Comunicado Urgente Dispositivo Médico Recall Adaptador da Parada de Profundidade FHC

Referência da Medtronic: FA819

Urgente: Recall de Dispositivo Médico

Modelo: 66-AC-DS(1.8), MT-DS, MT-DS-01, 70-ZD-MA, 70-ZD-ME, ST-DS-MA, ST-DS-ME, 70-CN-DB, 66-CN-DB, 66-ZD-MD, 66-ZD-MD-01, FC1006, 9033G0601, FC8001 e FC8002.

Paradas de Profundidade Incluídas no Recall, 66-AC-DS(1.8):

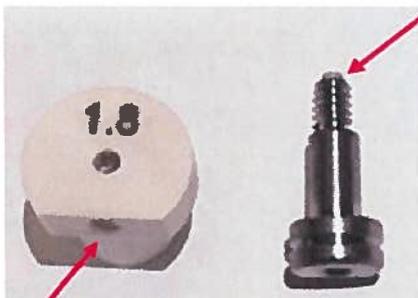
Ponta de Nylon
Transparente

Corpo em formato de D com
Chanfro no orifício do parafuso de
aperto

Corpo em formato de O

Motivo do recall voluntário e risco à saúde: Durante um procedimento de implante do condutor DBS, o Adaptador da Parada de Profundidade FHC é colocado no condutor para ajustar a distância desejada até o alvo. Em seguida, o Adaptador da Parada de Profundidade é fixado no Acessório de Medição do Condutor para garantir que o condutor não esteja inserido além da profundidade desejada. O Adaptador da Parada de Profundidade FHC pode provocar danos no condutor e na sonda quando o parafuso de parada de profundidade é apertado excessivamente no condutor. Esse dano pode se manifestar como baixas impedâncias ou um curto-circuito entre um ou múltiplos pares de eletrodos no condutor, e resultar na necessidade de remover e substituir o condutor implantado intraoperatoriamente ou em um procedimento de acompanhamento. Relatos recentes de eventos de curto-circuito no condutor levaram a FHC, Inc. a aprimorar o design da parada de profundidade e realizar o recall da versão anterior deste produto. Não existem relatos de morte de pacientes relacionada a esse problema.

Parada de Profundidade Substituta, 66-AC-DS(1.8):

Ponta de PEEK Opaca

Sem Chanfro
